ADMINISTRACIÓ DE LA COMUNITAT AUTÒNOMA CONSELLERIA D'HABITATGE, TERRITORI I MOBILITAT

Resolució de la directora general d'Harmonització Urbanística i Avaluació Ambiental per la que es formula la declaració d'impacte ambiental ordinària del projecte PFV Es Tarongers, polígon 6, parcel·les 554 i 142, TM de Marratxí (exp. 237A/2024)

DECLARACIÓ D'IMPACTE AMBIENTAL

Figura 2. Elements del projecte. Font: *Estudi d'impacte ambiental*

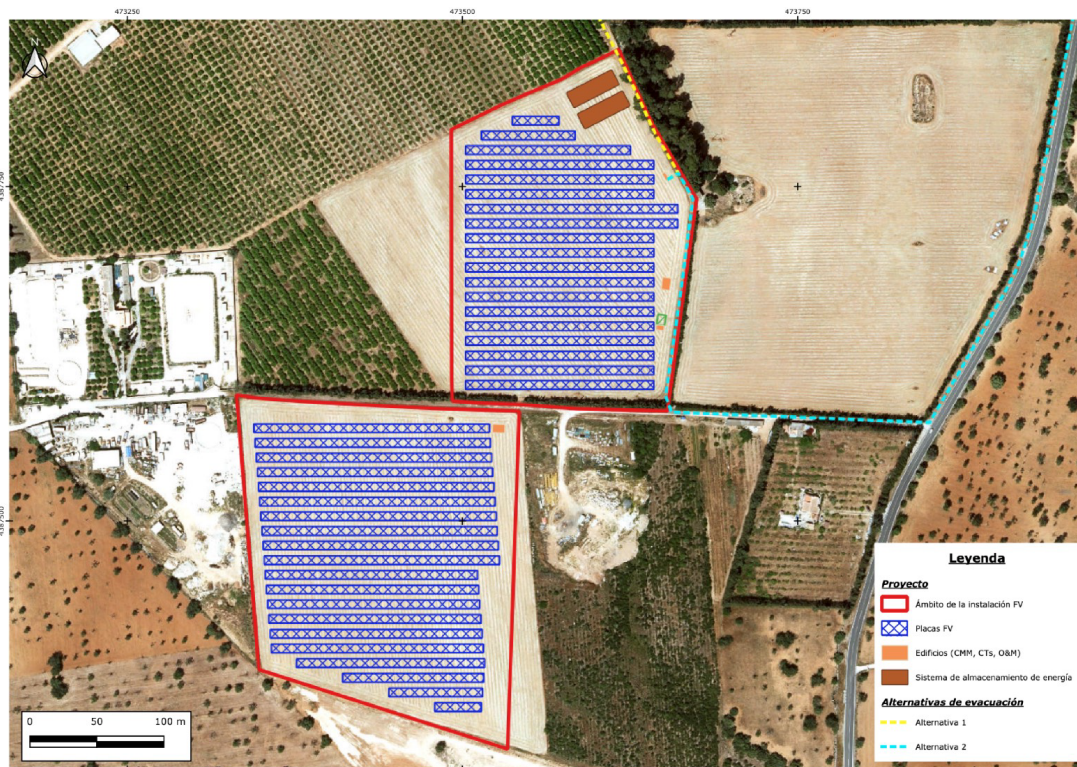
A la documentació gràfica que acompanya l'estudi d'impacte ambiental es pot observar que les bateries es plantegen instal·lar adjacents a l'HIC, però no s'especifica la distància a aquests, només es menciona que s'ubicaran a 8 m de distància del tancament de la instal·lació. Tot i que el risc d'incendi és baix, a l'EsIA no s'han tengut en compte tots els impactes propis dels BESS dins la identificació d'impactes, no obstant si es menciona la potencial vulnerabilitat a la generació d'incendi. Les bateries de liti són sensibles a la temperatura, si la temperatura ambient és massa alta poden aparèixer gasos inflamables al seu interior com a conseqüència de determinats processos químics i es pot produir el que es coneix com a "desbordament tèrmic" i la bateria podria cremar-se o fins i tot explotar. Per tant, s'hauria de preveure el risc de desbordament tèrmic i el risc d'incendi associat a la zona confrontant amb el HIC.

Davant aquesta situació, per garantir la protecció adequada de l'hàbitat d'interès comunitari, el sistema BESS s'hauria d'ubicar a una distància mínima de 100 m del seu límit.
